PROYECTO DE URBANIZACIÓN U.E. "LA MACARIA", ALBALAT DELS SORELLS

DOCUMENTACIÓN COMPLEMENTARIA DEL ANEXO PL1 "PARQUE LINEAL_BOSQUE URBANO"

ANEXO PL1 PARQUE LINEAL_BOSQUE URBANO

DOCUMENTACIÓN COMPLEMENTARIA:

Imagen del plano ORDENACIÓN PORMENORIZADA, referencia del plano: 2671-PP-0-04 del Plan Parcial y Documentación de Homologación Modificativa U.E. "La Macaria".

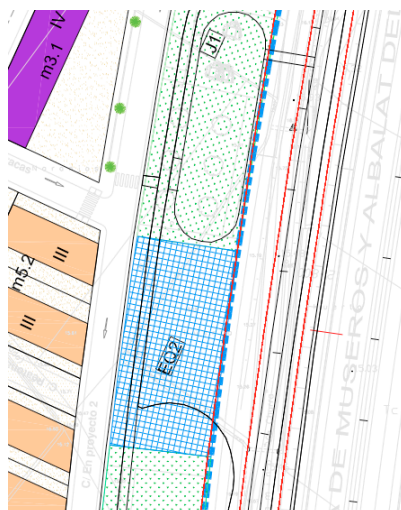
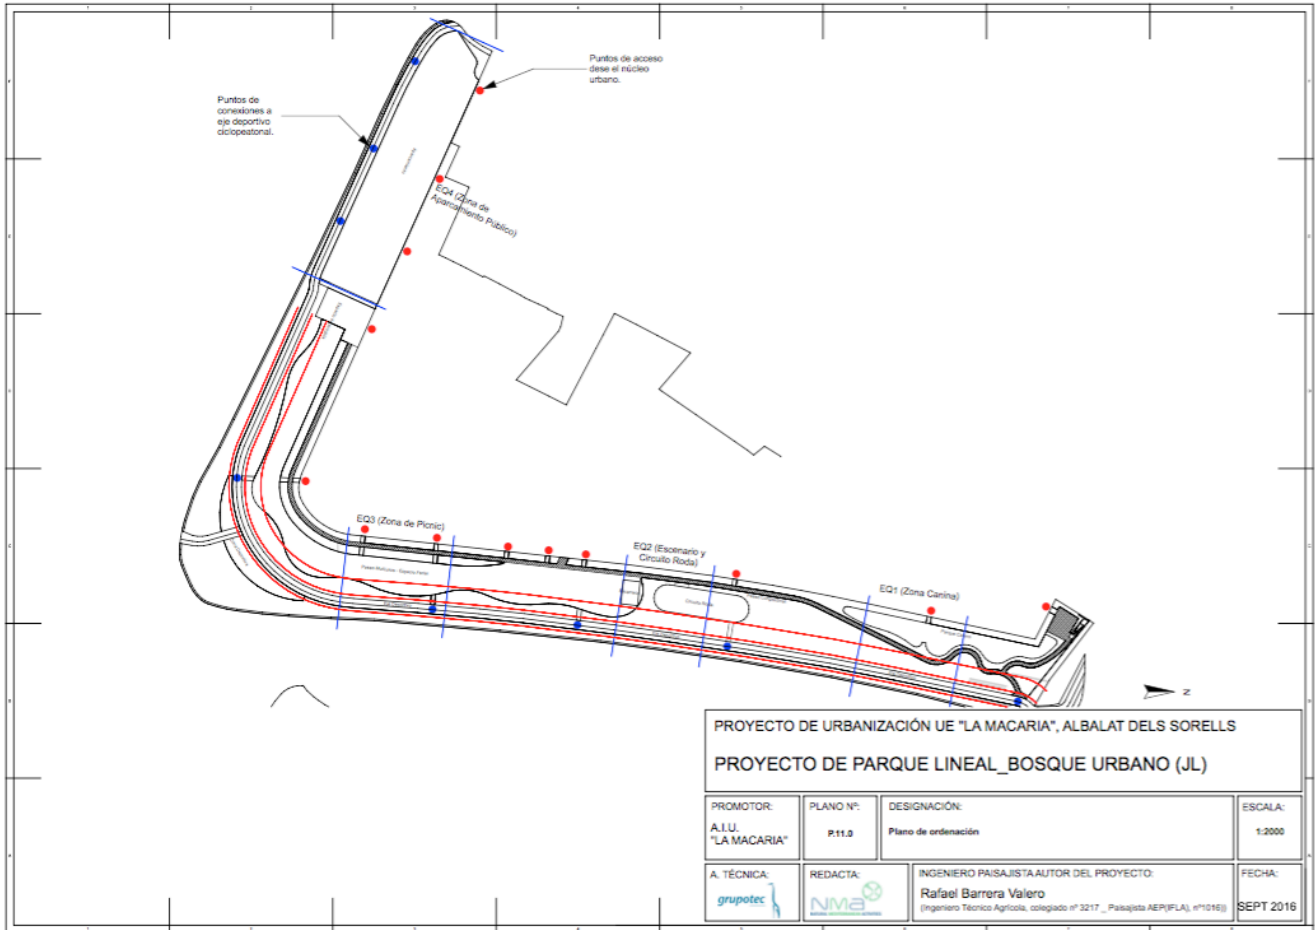
En el diseño presentado en julio de 2015 los espacios previstos y la ordenación son correctos salvo el espacio denominado circuito roda, que se sitúa fuera de la zona de equipamiento EQ2.

Por tanto, se adopta la decisión de desplazar el circuito roda ubicado en la zona J1 sobre la zona EQ2. Esta modificación así como la localización de los espacios y la ordenación se recogen en el nuevo plano P11.0 Ordenación, que se presenta adjunto en estos documentos entregados.

Nuevo trazado del circuito sobre zona EQ2

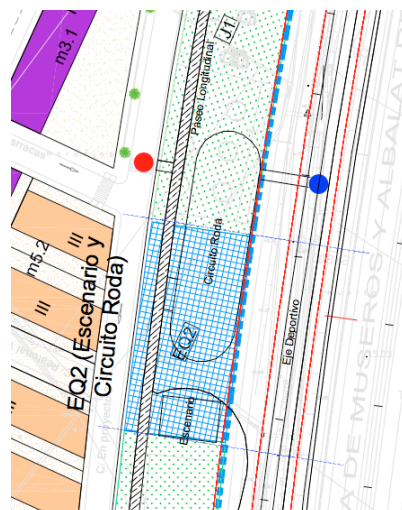
Trazado anterior del circuito sobre zona J1

Esta reubicación del circuito roda se trata de un desplazamiento para encajar el espacio dentro de la zona destinada para equipamiento EQ2, en ningún momento ocupará nada de la franja de 25 metros adyacente a la calzada cumpliendo el trazado con los requerimientos solicitados por Consellería y que se describen en el documento entregado con denominación: A06.- ANEJO EXTERNO 01 MODIFICADO 01.
